改善箇所説明図

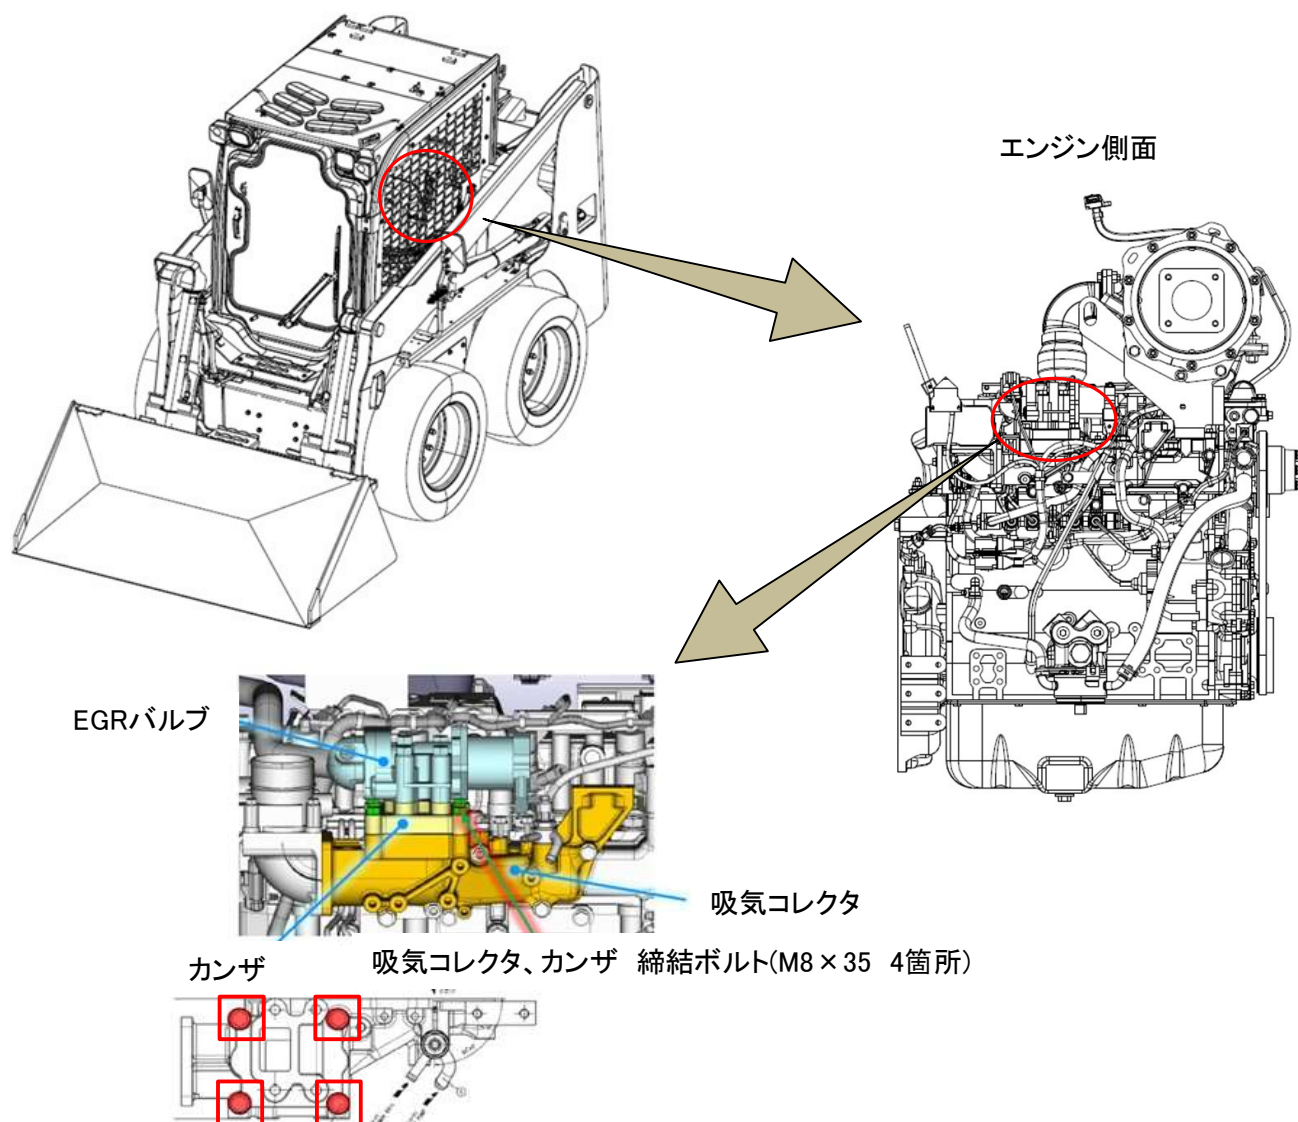
ショベル・ローダにおいて、EGRを固定するボルトの締付トルクの確認方法が不適切なため、締付トルクが不足しているものがある。
そのため、そのままの状態で使用を続けると、ボルトが緩み隙間から異物を吸い込むことで原動機が破損し、最悪の場合走行不能となるおそれがある。

全車両、EGRを固定するボルトを規定のトルクで締付ける。

規定トルクで締め付け後、EGR本体の頂部に青マーカ―でマーキングをする。
